令和 8（2026）年 建築設備士第二次試験受験対策講習テキスト 正誤表

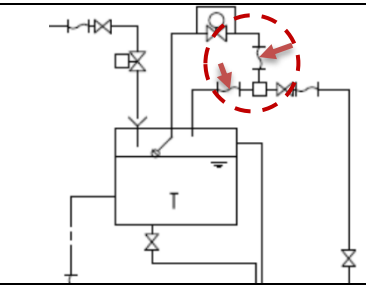
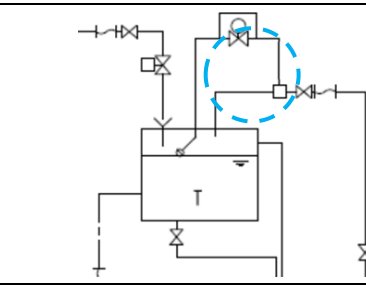
頁	項目	誤	正
65	(4) その他 8)	8) <u>天井の高さが3 m以上の場合の排煙口の取付け位置</u> ① 床面からの高さが <u>2.1m以上</u> で、かつ、 <u>天井の高さの1/2 以上</u> ② <u>防煙壁の下端より上方であること</u>	8) <u>天井までの高さが2.6mを超える場合の排煙口の取付け位置</u> ① 床面からの高さが <u>1.8m以上</u> ② <u>たけの最も短い防煙壁の下端の床面からの高さが1.8mを超えるときは、その値以上</u>
71	予想問題 -1	(床面積 200 m ² 、天井高 2.8m とする。) 〔解答例〕 ・排煙風量は… ・天井高が <u>3m 未満</u> であるので、… ・排煙口は… ○下記を解答としてもよい … ※天井高さ <u>3 m以上</u> の室の場合、2 番目の文章は以下の内容とする。 天井高が <u>3m 以上</u> であるので、排煙口は床面から <u>2.1m 以上</u> でかつ天井高の <u>1/2 以上の高さ</u> 、 <u>即ち 2.1m 以上</u> に取付ける。	(床面積 200 m ² 、天井高 <u>2.6m</u> とする。) 〔解答例〕 ・排煙風量は… ・天井高が <u>2.6m 以下</u> であるので、… ・排煙口は… ○下記を解答としてもよい … ※天井高さ <u>2.6mを超える</u> 場合、2 番目の文章は以下とする。 天井高が <u>2.6mを超える</u> ので、排煙口は <u>天井または床面からの高さが 1.8m以上の壁かつ防煙たれ壁以上</u> に取付ける。
201	図 6-2	 ※フレキ 取付間違い	
202	6-3 系統図 過去の選 択問題例 例-1	 ※フレキ 取付間違い	
202	6-3 系統図 過去の選 択問題例 例-1	 ※フレキ 取付間違い	
202	6-3 系統図 過去の選 択問題例 例-1	 ※給湯系統図の一部欠損

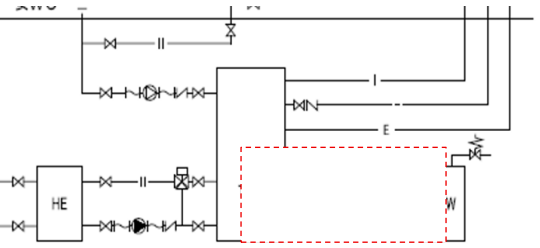
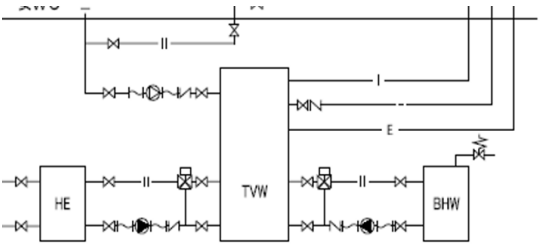
頁	項目	誤	正
203	6-3 系統 図 過去の選 択問題例 例-2	 水道本管 ※フレキ間違い	 水道本管 ※フレキ不要
211	＜予想問題 ③＞： ＜解答例＞	照明の照度は JIS 基準に準じ全般平均 100lx 程度とする。	照明の照度は JIS 基準に準じ全般平均 100lx 程度とする。
242	3. 諸計算問 題	第4問(1)機器表作成…以下の①～⑤の通りとなっている。…	第4問(1)機器表作成…以下の①～④の通りとなっている。…
242	3. 諸計算問 題	③ 太陽光発電装置の月間推定発電電力量計算 (25、26、30 年) ④ テレビ共同受信設備の総合損失計算 (26、27、30 年、令和元、3、5、6 年) ⑤ 高圧変圧器の年間損失電力量計算 (28、29 年、令和 2 年、4 年、7 年)	③ 太陽光発電装置の月間推定発電電力量計算 (25、26、30 年) 文章削除 ③ テレビ共同受信設備の総合損失計算 (26、27、30 年、令和元、3、5、6 年) ④ 高圧変圧器の年間損失電力量計算 (28、29 年、令和 2 年、4 年、7 年)
247	3-4. 高 圧変圧器の 年間損失電 力量計算	総電力量を求める。 $100\text{kVA} \times (6 \times 0.2 + \dots)$ $= 1,300,000\text{Wh}$ (文章追加) よって全日効率以下の通りとなる。	総電力量を求める。 $100\text{kVA} \times \dots \times (6 \times 0.2 + \dots)$ $= 1,300,000\text{Wh}$ (年間損失電力量 17,940Wh × 365 日 = 6,548,100Wh/年) よって全日効率以下の通りとなる。
426	令和7年度 選択問題 第1問	表 1-2. 定格出力一覧表 定格出力 0.75kW、1.5kW、3.2kW、3.7kW、…	表 1-2. 定格出力一覧表 定格出力 0.75kW、1.5kW、2.2kW、3.7kW、…
427	令和7年度 第1問解答	仕様／ポンプ 1 台当たりの電動機の定格出力 3.2kW 算定根拠／… = 2.9 kW → 表 1-2 より 3.2kW	仕様／ポンプ 1 台当たりの電動機の定格出力 3.7kW 算定根拠／… = 2.9 kW → 表 1-2 より 3.7kW
